Parecer nº 169/FEAM/URA SM - CAT/2025

Parecer Técnico de LAS nº 169/FEAM/URA SM - CAT/2025

PROCESSO SLA: 22674/2025	SITUAÇÃO: Sugestão pelo deferimento						
EMPREENDEROR: Clébio Junior Neves - ME	CNPJ: 39.849.346/0001-02						
EMPREENDIMENTO: Clébio Junior Neves - ME	CNPJ: 39.849.346/0001-02						
MUNICÍPIOS: Prados e Lagoa Dourada	ZONA: Rural						
COORDENADAS GEOGRAFICAS DATUM: WGS84		LAT (Y) 21°0'34,22"S	LONG (X) 44°6'4,54"E				
CÓDIGO	ATIVIDADE DO EMPREENDIMENTO (DN COPAM 217/17)	PARÂMETRO	QUANTIDADE	UNIDADE			
A-03-01-8	Extração de areia e cascalho para utilização imediata na construção civil	Produção bruta	12	m ³ /ano			
A-05-05-3	Estrada para transporte de minério/estéril externa aos limites de empreendimentos minerários	Área útil	0,001	ha			
CLASSE DO EMPREENDIMENTO: 2		PORTE: Pequeno					
CRITÉRIO LOCACIONAL INCIDENTE: • Localização prevista em Reserva da Biosfera, excluídas as áreas urbanas.		Peso critério locacional: 1					
CONSULTORIA/RESPONSÁVEL TÉCNICO: Valéria Kriscia Rodrigues Lima (Engª de Minas)		REGISTRO: CREA-MG 376.959D

Figura 1 - Localização do empreendimento

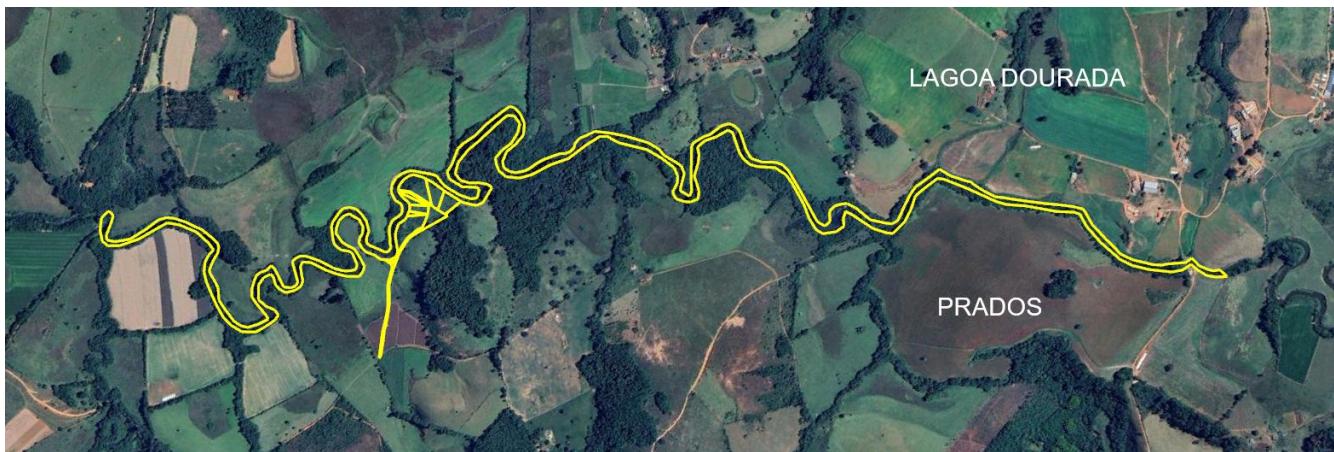
A figura 1 mostra o trecho do rio Carandaí em que se dará a extração e os acessos ao porto de areia, previstos para serem instalados na margem do município de Prados.
